# DEUTSCHE BAUZEITUNG

## Ideenwettbewerb für die städtebauliche Umgestaltung des Theaterplatz-Gebietes in Verbindung mit einem Hotelneubau in Chemnitz.

Von Stadtbaurat Fred Otto, Chemnitz.

Abb. 1. Schaubild. I. Preis von 4500 M. Kennwort: „Kurze Wege“.  
Verfasser: Prof. Paul Bonatz und Arch. F. E. Scholer, Stuttgart.

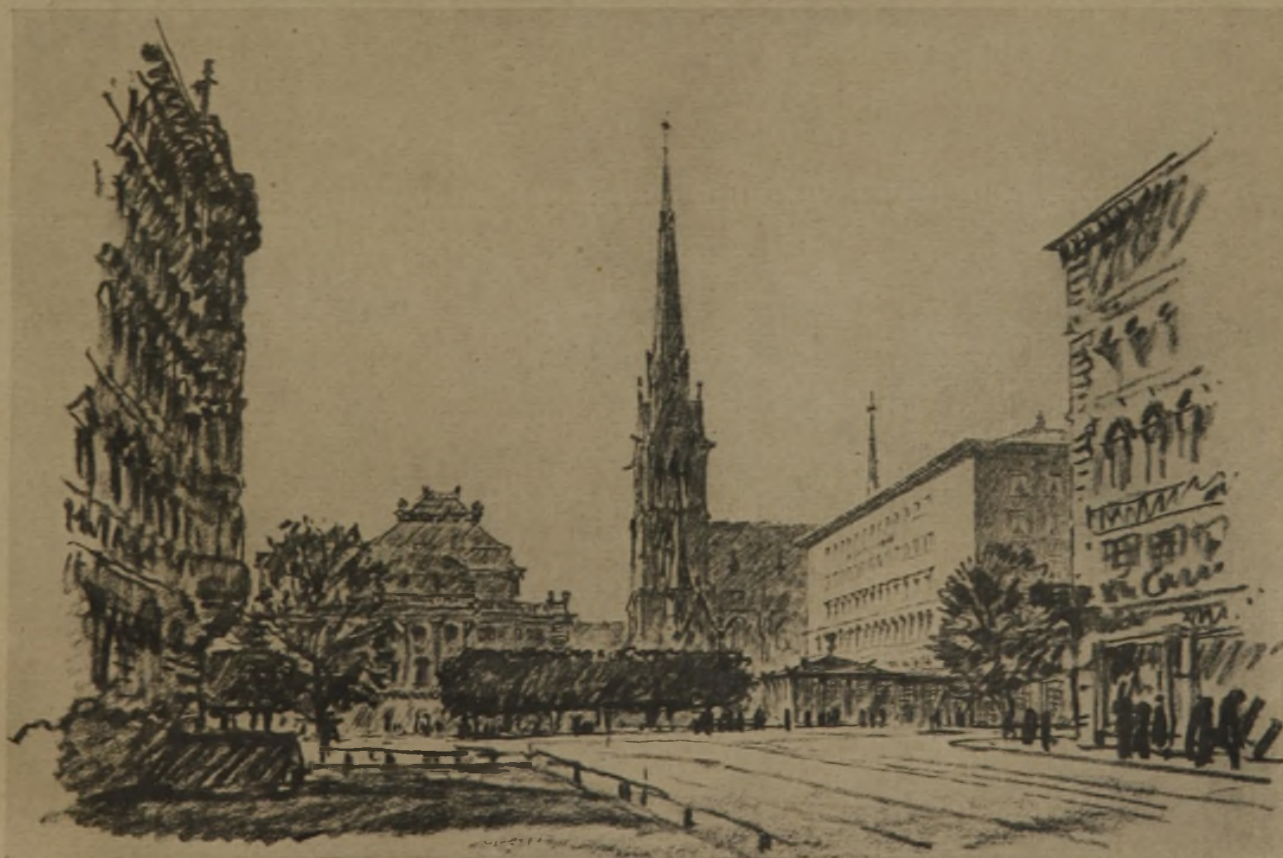
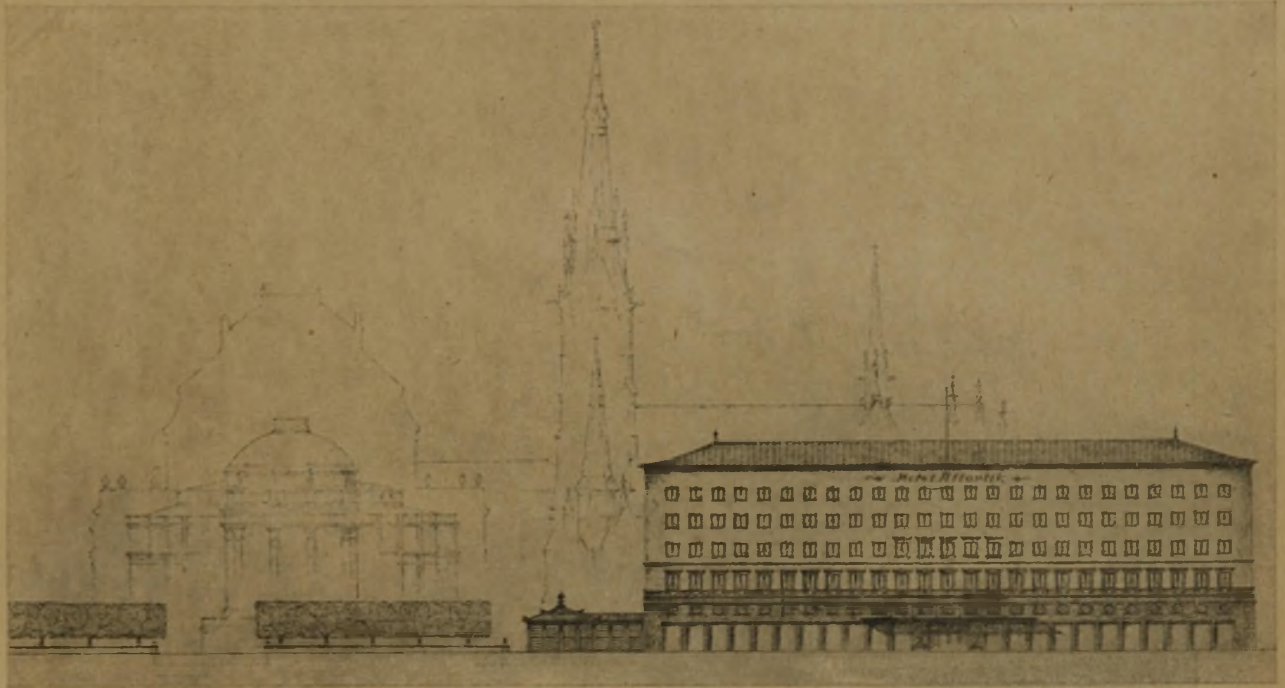
Paul Bonatz und Architekt F. E. Scholer, Stuttgart, ausgezeichnet. Das Urteil des Preisgerichts lautet: „Der Entwurf stellt neben die unruhigen, stark zer-

eine beruhigende Note in das Platzbild trägt und den Platzraum stärker schließt. Bei aller Zurückhaltung im Äußern trifft der Bau vorzüglich den Charakter eines

teilten Baumassen des Theaters und der Kirche als Hotel einen in Masse und Form klar und schlicht entwickelten Baukörper, der in taktvoller Zurückhaltung

vornehmen Hotels (Abb. 1, S. 97, und 6, S. 99).

Abb. 7. Lageplan (1 : 3500). I. Preis von 4500 M. Kennwort: „Kurze Wege“.  
Verfasser: Prof. Paul Bonatz und Arch. F. E. Scholer, Stuttgart.

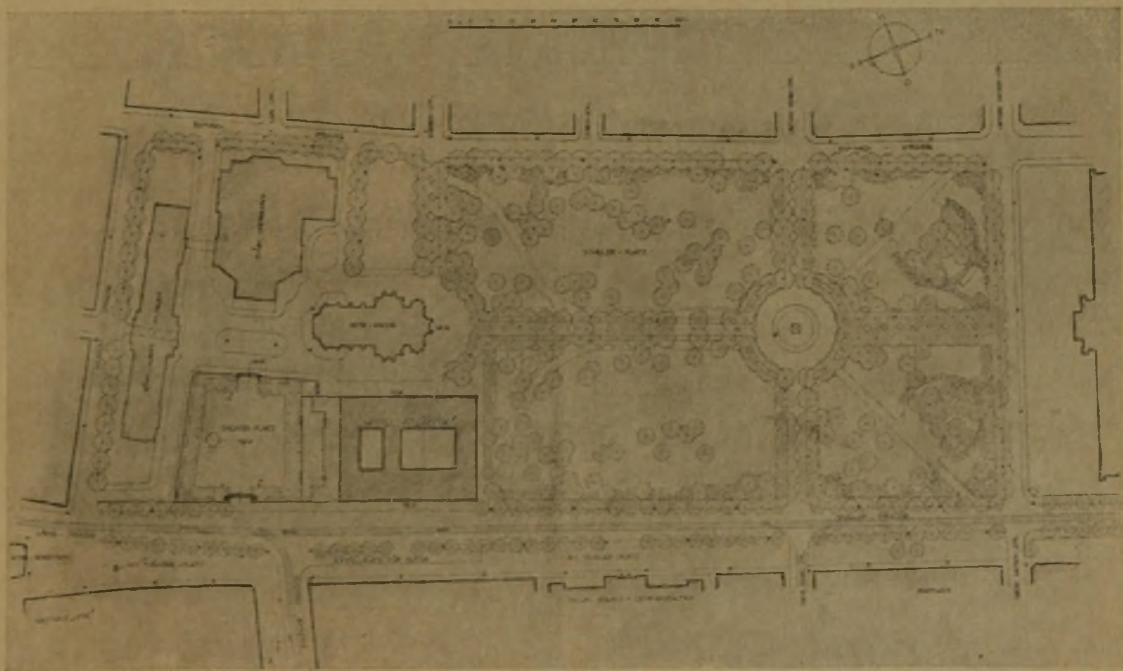
Die teilweise Erhöhung des tiefliegenden Theaterplatzgeländes (Abb. 7, S. 99) wird besser unterbleiben.

da sie für den Platz kaum einen Gewinn bedeutet. Die rückliegenden Gebäude drohen zu versinken. Der Platz ist immerhin als etwas historisch Gewordenes zu betrachten und verträgt schwer solche gewaltsamen Eingriffe. Dagegen wird durch einen räumlichen Abschluß vor dem Ostgiebel des Museums und durch Schließung der störenden Lücke zwischen Theater und Kirche der Platzraum gewinnen.

Abb. 9. Lageplan (1:3500). II. Preis. „Stadt der Arbeit“. Arch. Prof. Heinrich Straumer, Berlin.

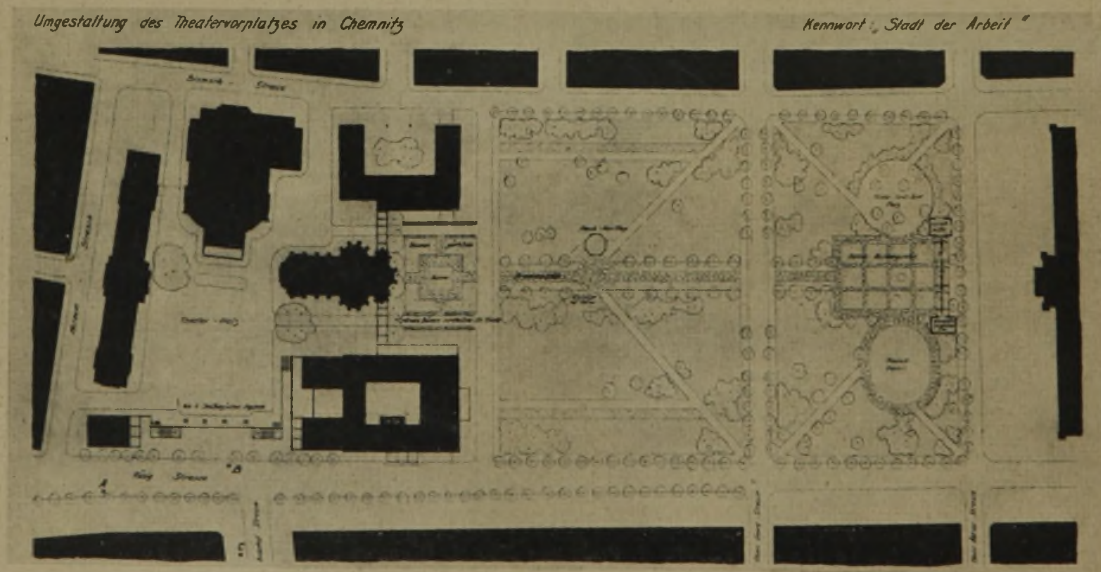
Den II. Preis erhielt der Entwurf „Stadt der Arbeit“ von Professor Heinrich Straumer, Berlin. „Der Entwurf gibt dem Theaterplatz durch geschickte Fortführung der nördlichen und südlichen Wandungen

und durch die verbindende Treppenanlage mit den beiden Pavillonbauten an der Schillerstraße Form und Halt. Durch die erzielte größere Geschlossenheit des Platzes wird der städtebauliche Gesamteindruck wesentlich gesteigert (Abb. 9, S. 100). Die stark gelagerten Baumassen sind ruhig und klar entwickelt und fügen sich dem Ganzen gut ein. Nicht ganz befriedigt der architektonische Zusammenhang der Vorbauten des Hotels an der Platzseite (Abb. 8, S. 100). Sehr anerkennenswert ist der Vorschlag, vor dem Museum an der Schillerstraße einen niedrigen Baukörper zu er-

Abb. 10. Schaubild. Ein III. Preis von 2000 M. Kennwort: „Hilariusshof“. Verfasser: Arch. B. D. A. Wagner-Poltrock, Mitarbeiter Dipl.-Ing. Jüttner, Chemnitz.

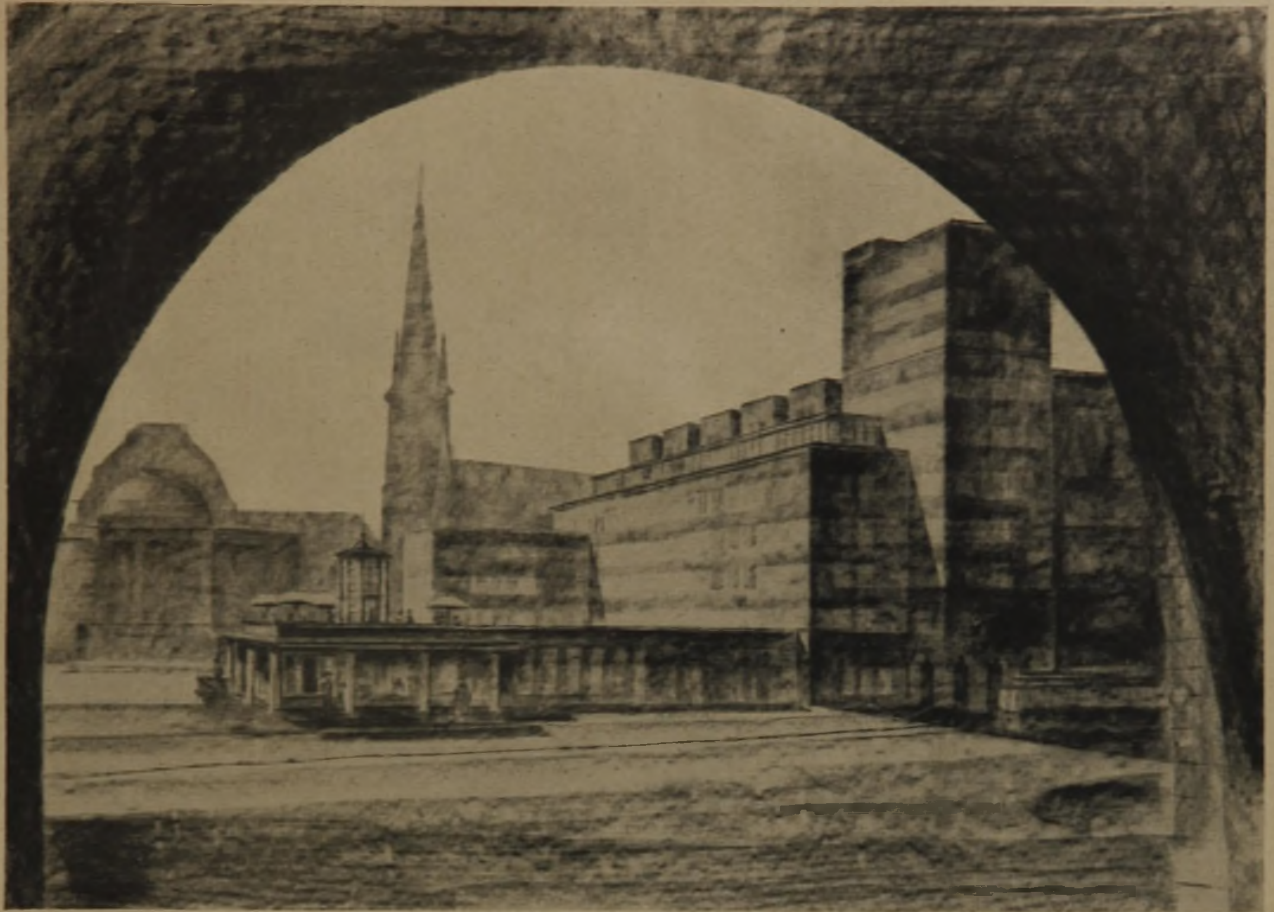
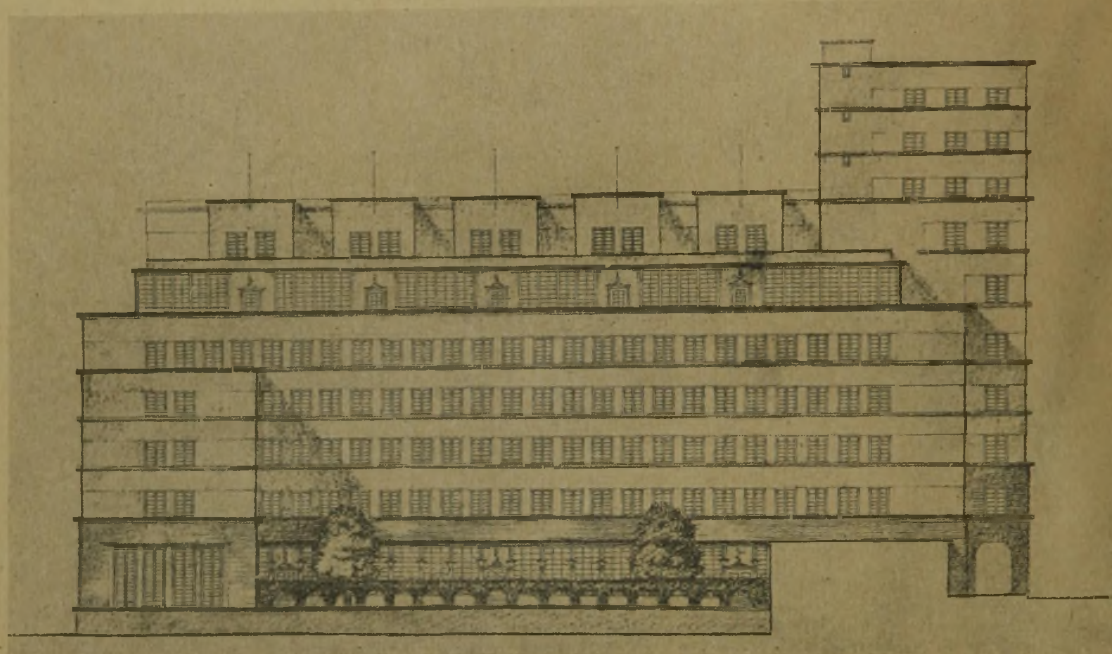
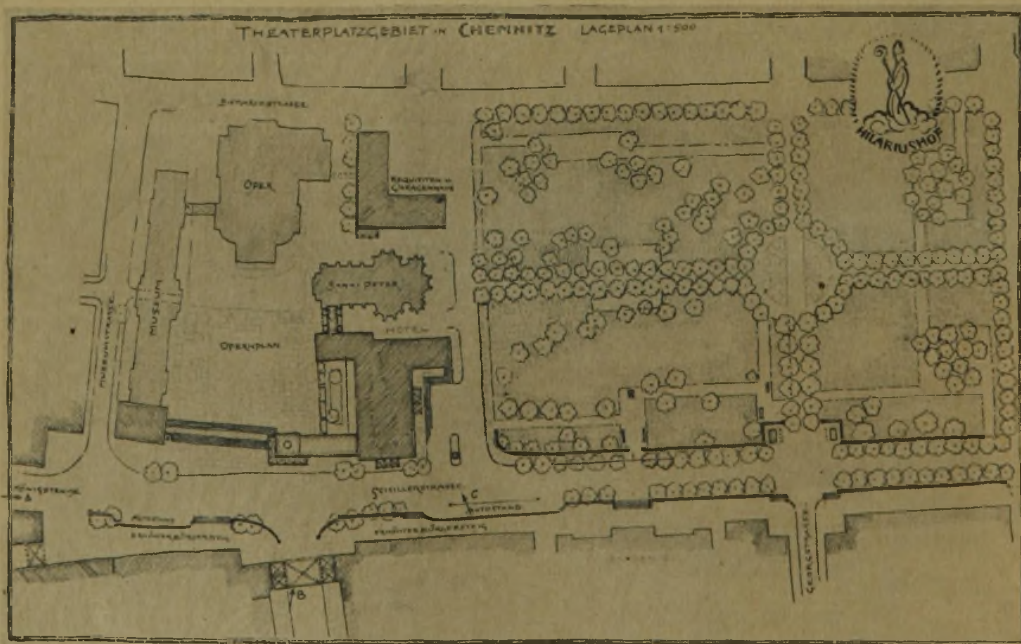
gute Haltung und verrät feines Empfinden, doch liegt in der Gestaltung der Baumasse die Gefahr einer zu unruhigen Gesamtwirkung (Abb. 10, S. 101, u. Abb. 12 u. 13, S. 102).

Der Entwurf „Hilariushof“ enthält städtebaulich gute Gedanken. Die Architektur hat

Abb. 11. Erdgeschoßgrundriß (1:800). II. Preis. „Stadt der Arbeit“. Verfasser: Prof. Heinrich Straumer, Berlin.

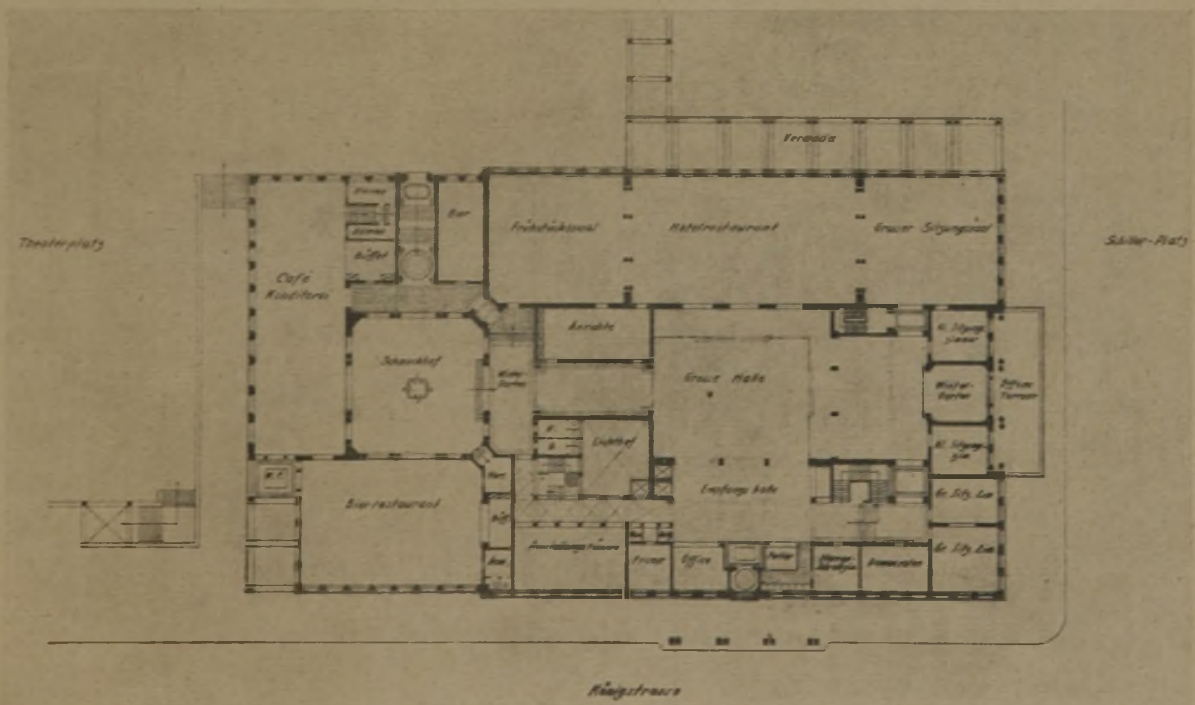
in enge Wechselbeziehung gebracht. Der Hotelgrundriß (Abb. 11, S. 101) ist äußerst sparsam, klar und zweckmäßig entwickelt.“ Der umbaute Raum für das Hotelgebäude, das 250 Zimmer mit 337 Betten enthält, beträgt nur 60 000 <sup>cbm</sup> und für das Wirtschaftsgebäude 9600 <sup>cbm</sup>. Nur wenige Entwürfe kommen mit so knappem Raume aus. Denn 80 — 100 000 <sup>cbm</sup> und mehr werden von den meisten gebraucht, um das Programm zu erfüllen.

Abb. 14. Schaubild. Ein III. Preis von 2000 M. Kennwort: „Piazzetta“. Verfasser Arch. Erich Basarke, Mitarb. Kurt Kunzmann, Chemnitz.

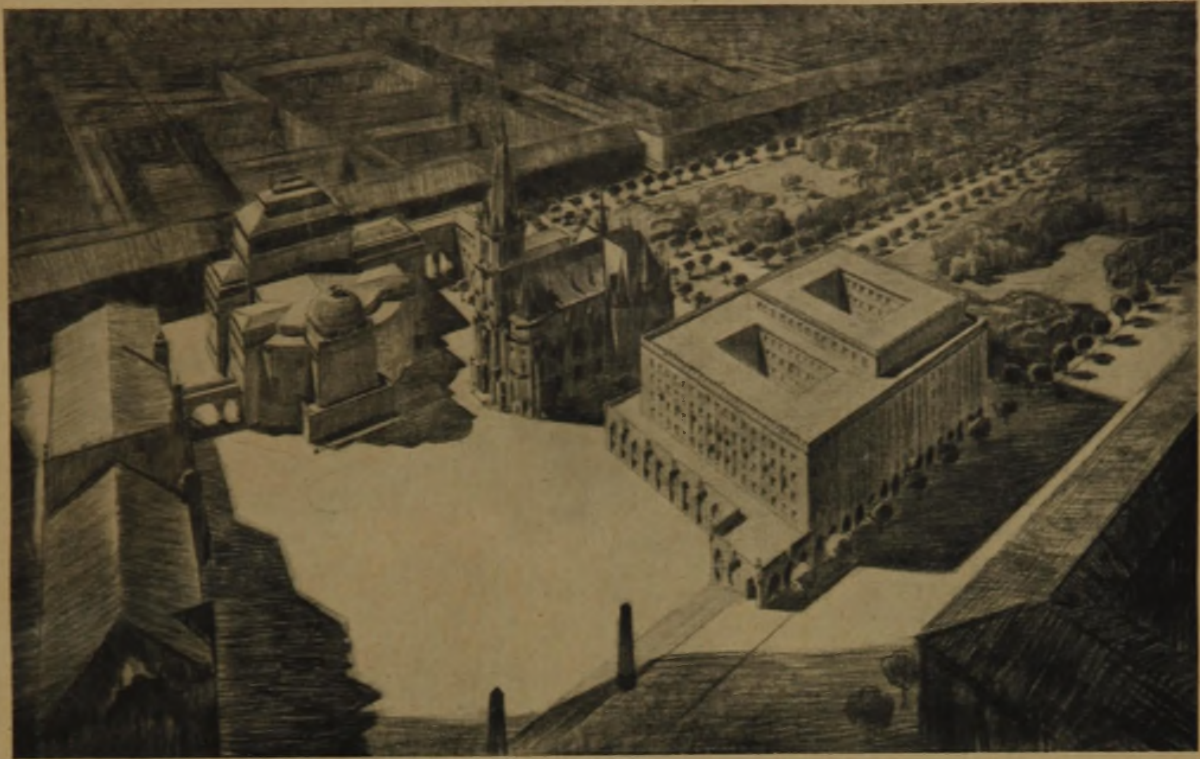
Im Entwurf „Piazzetta“ (Abb. 14, hierunter) sind

„Hotelblock und Nebengebäude richtig gestellt. Die breite Freitreppenanlage zum Theaterplatz und die Eklösung beim Museum als Anschluß sind beachtlich. Das Hotel selbst entwickelt der Verfasser als klaren Bau, wobei eine um ein Stockwerk geringere Höhe für die Gesamtwirkung des Platzes von Vorteil wäre.“
